廃炉発官R7第151号
令和7年12月17日

福島第一原子力発電所 特定原子力施設に係る実施計画 変更認可申請書の
一部補正について

2号機既設原子炉水位計装配管を活用した原子炉圧力容器内部調査に伴う原子炉格納容器貫通部の構造変更について、本審査の進捗を踏まえ、下記の通り補正を行う。

2号機既設原子炉水位計装配管を活用した原子炉圧力容器内部調査に伴う

図 1-3 X-28-c ペネ配管切断時のバウンダリ概略図 (配管凍結)

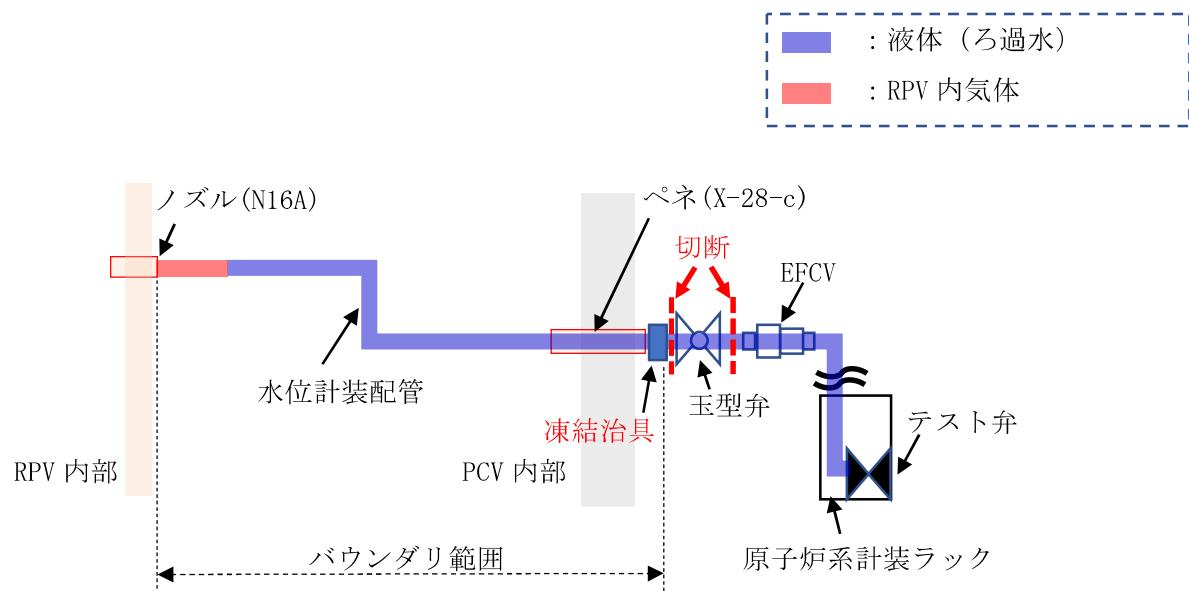
RPV 内部にアクセス可能な原子炉水位計装配管から調査装置を挿入するために X-28-c ペネ部の配管を切断し、調査装置が挿入可能でかつ、調査後のバウンダリとなる新設バウンダリ弁、配管、フランジを設置する。取り付けは作業員の被ばく低減等を考慮し、ストラップカップリングによる接合を行う。配管切断位置としては、調査装置が玉型弁及び過流量逆止弁（以下、EFCV）を通過することが困難であることから、X-28-c ペネ側にある玉型弁の上流側を切断する。その際、外部への RPV 内気体の放出防止を目的として、切断する玉型弁の上流側に原子炉系計装ラック側から水を張り、配管内部を凍結治具で凍結させ切断作業を行う。（別添－1 図 1-3）

図 1-4 挿入スプール接続時のバウンダリ概略図（新設バウンダリ弁）

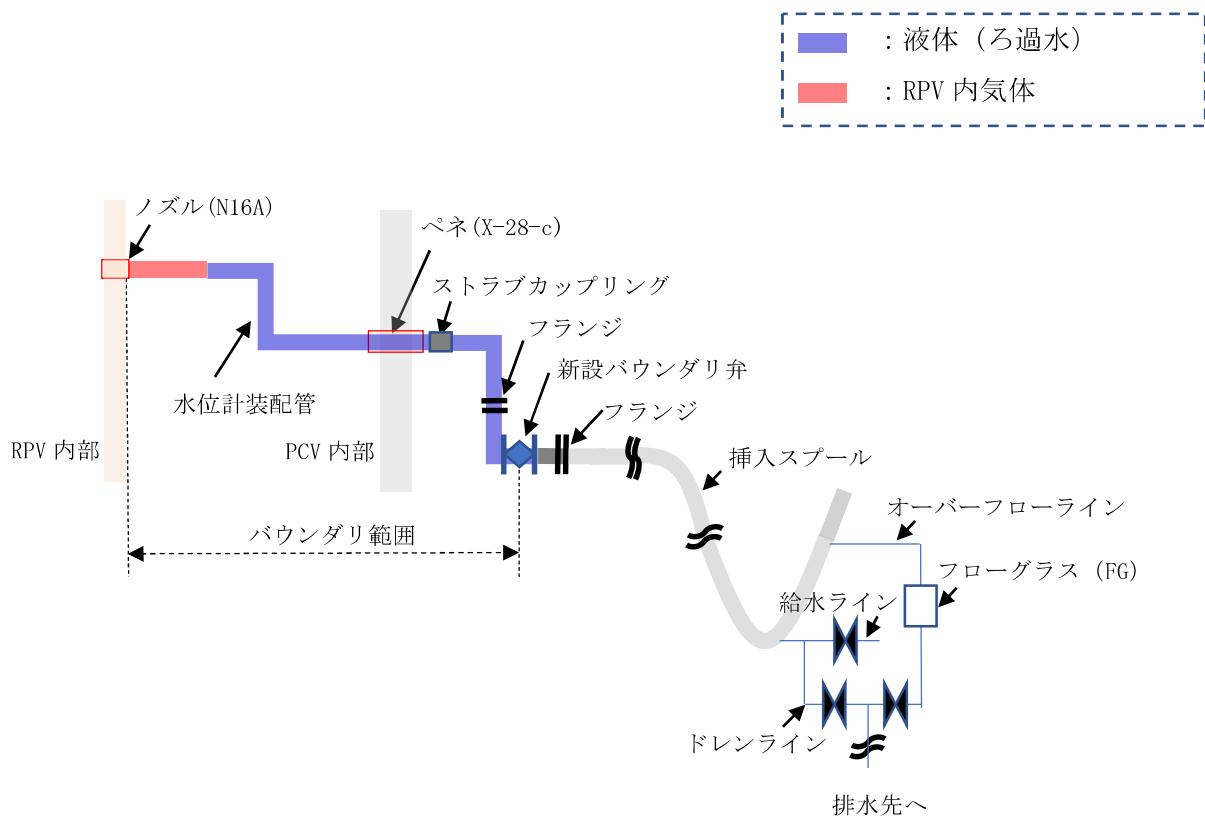
新設バウンダリ弁を閉めた状態で、新設バウンダリ弁下流のフランジに挿入スプールを接続し、漏えい確認を実施する。（別添－1 図 1-4）

図 1-5 調査中（挿入時）のバウンダリ概略図（挿入スプールの U シール（水封））

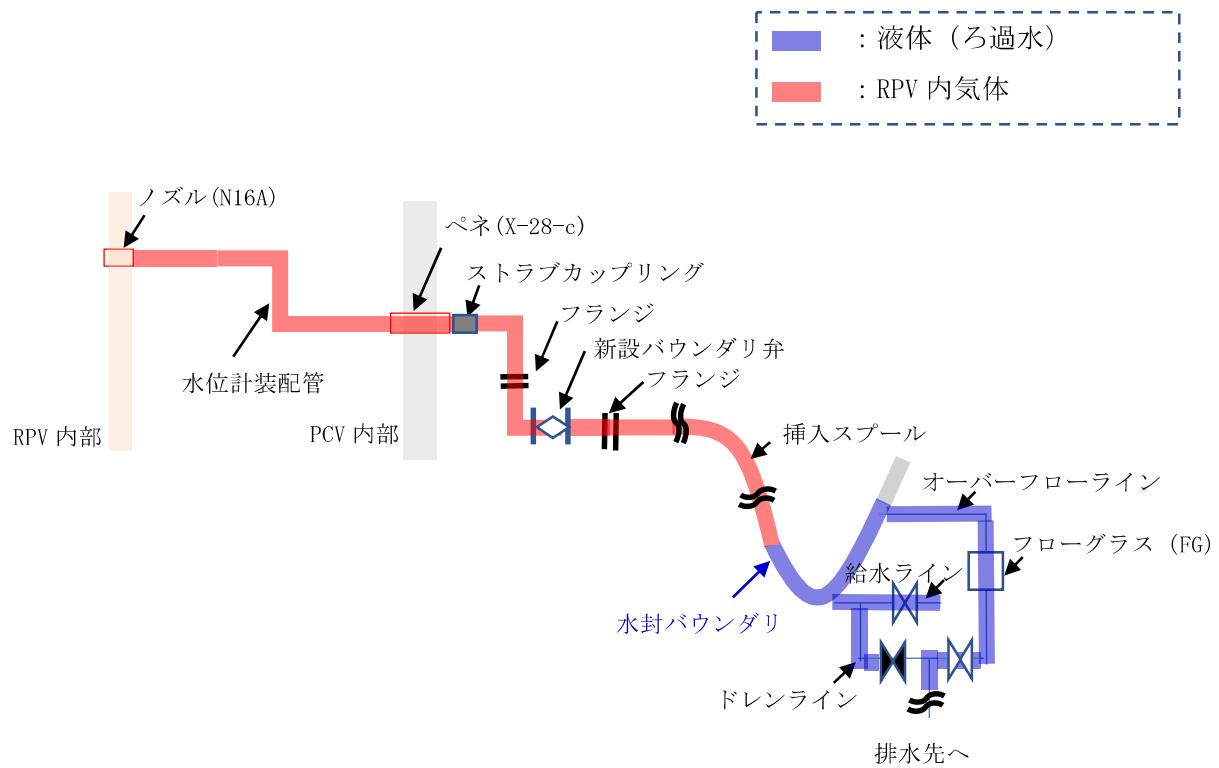
RPV 内気体の放出防止を目的として、水封によるバウンダリを構築する。（別添－1 図 1-5）その後、作業架台の上から調査装置及び挿入用ガイド管を人力で挿入し、RPV 内部を調査する。（別添－1 図 1-6）

図 1-7 調査中（引抜時）のバウンダリ概略図（挿入スプールの U シール（水封））

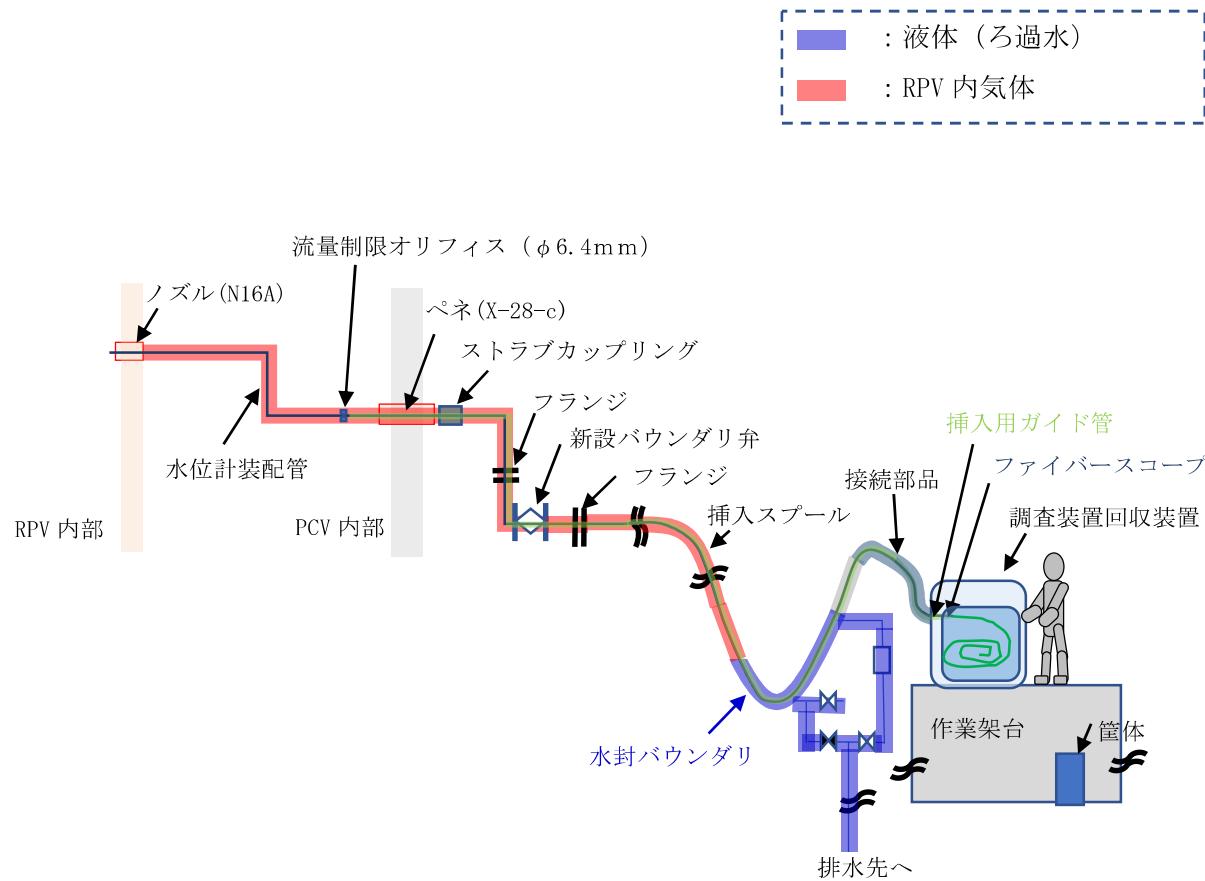
調査装置の引抜時は、挿入スプールに調査装置回収装置を取り付け、汚染拡大防止措置を講じる。（別添－1 図 1-7）

図 1-8 調査後のバウンダリ概略図（新設バウンダリ弁）

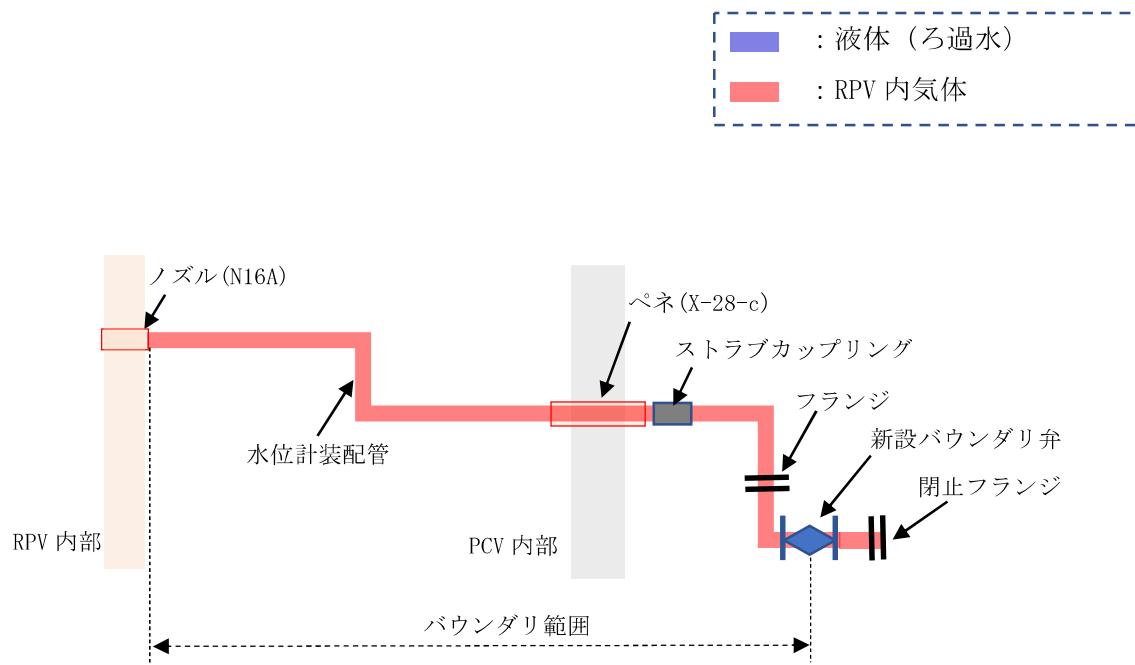
新設バウンダリ弁下流に閉止フランジを取り付ける。（別添－1 図 1-8）

X-28-c ペネの構造変更に伴うバウンダリとなる箇所を(別添-1 図1-8)に示す。シール部は、現状のPCV内圧力を考慮するとともに作業上、水頭圧力がかかる部分については、その水頭圧を考慮した設計を行い、必要な強度を有するものとする。
